Produkto informacija

DACIA Lodgy (galas): 3448005

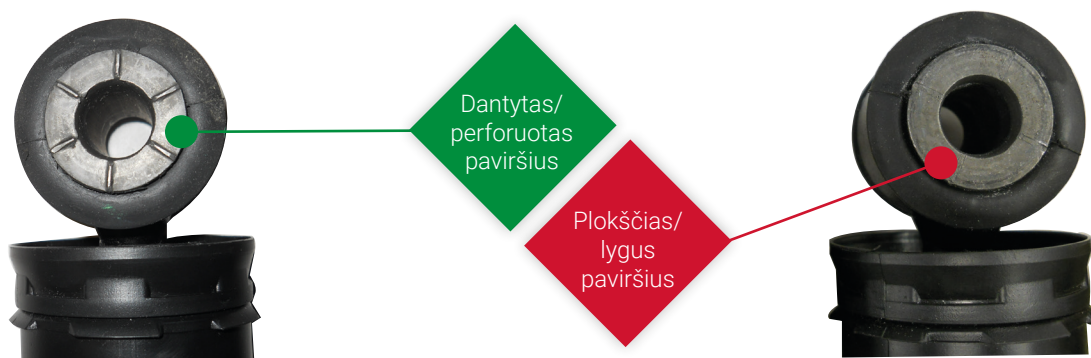
Po amortizatoriaus montavimo bandymų paaiškėjo, kad jo viršutinė ausis turi būti vienoje pusėje su dantytu paviršiumi, kuris apibrėš montavimo padėtį transporto priemonės kėbule. Priešingu atveju, vairavimo metu gali atsirasti įkylus triukšmas.
